ZAPYTANIE DOTYCZĄCE TREŚCI SIWZ do postępowania nr CRZP ZP/30/055/R/11

Dotyczy: postępowania o udzielenie zamówienia publicznego, prowadzonego w trybie przetargu nieograniczonego na **remont kapitalny z modernizacją Audytorium nr 1 i zespołu szatni w budynku WETiI Politechniki Gdańskiej zlokalizowanego przy ul. Siedlickiej 5a w Gdańsku-Wrzeszczu**

Poniżej przykładowe wzory ościeżnic stalowych w tym też do drzwi pożarowych.

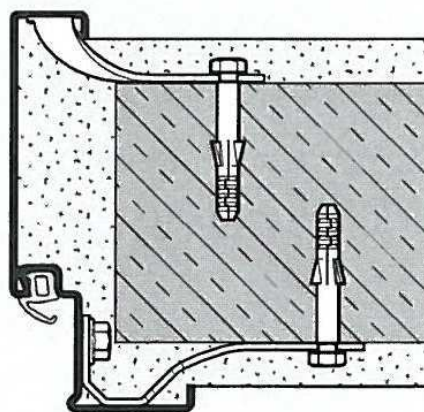
1. W budynku szatni na przekroju I-I widoczny jest stolik i fotele. Czy w/w wyposażenie należy uwzględnić w ofercie. Jeżeli tak to prosimy o podanie parametrów i ilości.
2. Zgodnie z rysunkiem z załącznika „6 PBW rys 004 szatnia wieszaki” należy zamontować w szatni na wieszakach płytki z numeracją, prosimy o podanie materiału z którego mają być wykonane wraz z wymiarami.
3. Zgodnie z opisem stolarki drzwiowej drewnianej rys. 9 PBW do drzwi należy zastosować ościeżnice stalowe obejmujące mur. Zgodnie z informacją uzyskaną od producenta stolarki drzwiowej drewnianej do drzwi drewnianych o odporności ogniowej nie można stosować ościeżnic stalowych regulowanych. Co przyjąć do wyceny?

1. Nie należy uwzględniać wyposażenia szatni w stolik i fotele.
2. Tabliczki ze stali nierdzewnej. Wymiary tabliczek 5x5cm. Cyfry wygrawerowane pomalowane na czarno.
Do każdego wieszaka z numeracją zawieszka również ze stali nierdzewnej, o wym. 5x5cm, z otworem do zawieszenia na wieszaku i numerem wykonanym jw.
3. Zgodnie z projektem przy drzwiach należy stosować ościeżnice stalowe ocynkowane, malowane proszkowo RAL9007, obejmujące mur. Nie jest wymagane żeby były to ościeżnice regulowane

Ościeżnica kątowna z ościeżnicą
uzupełniającą
Montaż za pomocą kotew pod
kołki rozporowe do zamurowania

Ościeżnica obejmująca
Montaż za pomocą kotew pod
kołki rozporowe do zamurowania
